TECHNICAL SERVICE BULLETIN

IMPORTANT NOTE

Form BX-WP9354 Rev. A

FIGURE 1
FIGURA 1
FIGURE 1

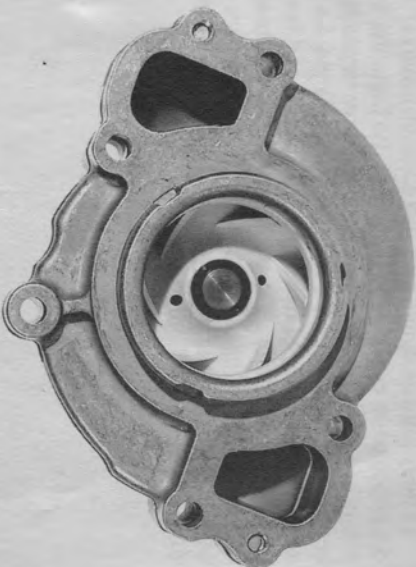
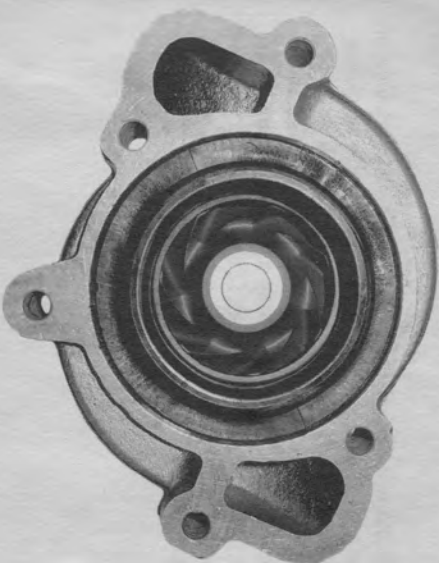
The OE manufacturer has changed the housing design on this water pump. Instead of a plastic insert with an o-ring and a gasket, the new housing is all metal with a gasket. The raised portion of the housing is not a sealing surface. The pump provided (Figure 1) may appear different from the water pump you are replacing (Figure 2). The enclosed water pump matches the new OE design and will perform to OE standards.
